MO-E-1383-CODICE OPERA N.1392 – CUP:B94H20001600001 – INTERVENTI DI ADEGUAMENTO E MESSA IN SICUREZZA DELLA CASSA DI LAMINAZIONE DEL FIUME SECCHIA ALLA NORMATIVA DPR 1363/59 E DM 26/06/2014.

4° LOTTO FUNZIONALE: COUTILIZZO INVASO AD USO IRRIGUO – CIG:94819039E1

PROGETTO DI FATTIBILITA' TECNICO ECONOMICA

**RELAZIONE DI ACCOMPAGAMENTO INTEGRAZIONI
 A SEGUITO ESITO DI VERIFICA DI COMPLETEZZA
 PROCEDURA DI VIA**

Sezione della SP 85 con introduzione del senso unico alternato per posa della condotta DN700

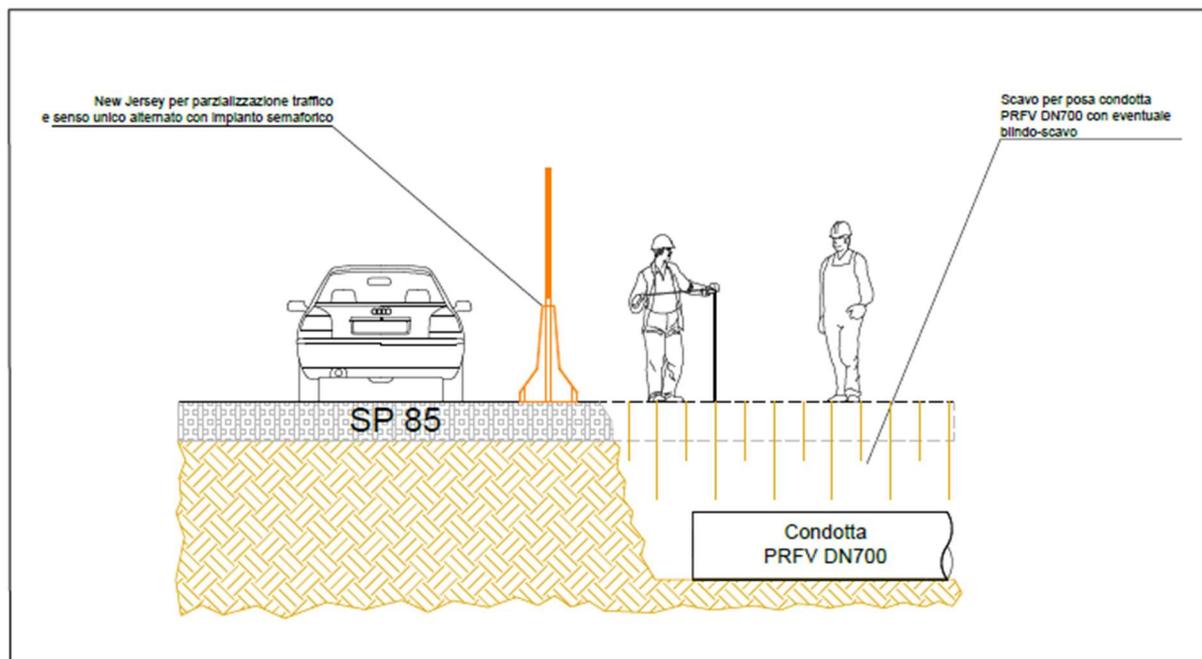
1. *Al fine di valutare compiutamente l'interferenza con la viabilità comunale e provinciale sarà necessario integrare la documentazione con:*
 - a. *planimetria catastale (1:2.000 o 1:1.000) in merito all'interferenza con la SP.85;*
 - b. *planimetrie e sezioni in merito all'attraversamento della SP.85, con indicazione della profondità di posa della condotta che deve essere inferiore a 1 m rispetto al piano stradale;*
 - c. *planimetria catastale (1:2.000 o 1:1.000) in merito all'interferenza con via del Rivone;*
 - d. *Indicazione delle modalità di posa delle condotte con particolare riferimento al superamento delle interferenze stradali (spingitubo, scavo ecc.).*

Per quanto riguarda il punto *b* in accordo alla legislazione attuale la documentazione tecnica di dettaglio necessaria alla risoluzione dell'interferenza verrà predisposta nelle successive fasi progettuali. Si osserva in merito all'indicazione della profondità di posa e richiamando l'articolo 66, comma 3 del DPR 495/92 e s.m.i.¹ che, come desumibile dalla sezione 5 dell'elaborato "Tav.7 - Profilo longitudinale e sezioni condotta di alimentazione rete irrigua", la profondità rispetto al piano stradale della SP.85 dell'estradosso della condotta in progetto è pari 103 cm e quindi non inferiore a 1 m.

In merito al punto *d* anche in questo caso il grado di definizione dell'attuale livello di progettazione (PFTE) non prevede di produrre documentazione di dettaglio circa le modalità di posa, si rimanda pertanto a quanto riportato negli elaborati "R11-Piano di sicurezza e coordinamento" e "Tav. 3.j - Schemi grafici e sezioni schematiche delle aree di cantiere", dove in merito alla posa della condotta in attraversamento alla SP85 è previsto che tale intervento avvenga con scavo a cielo aperto realizzando una delimitazione provvisoria con new-jersey per delimitare la semi-carreggiata. Tale soluzione rispetto all'ipotesi di utilizzo della tecnica a spingitubo risulta preferibile, in considerazione del limitato sviluppo e profondità dello scavo, dal punto di vista tecnico, logistico ed economico.
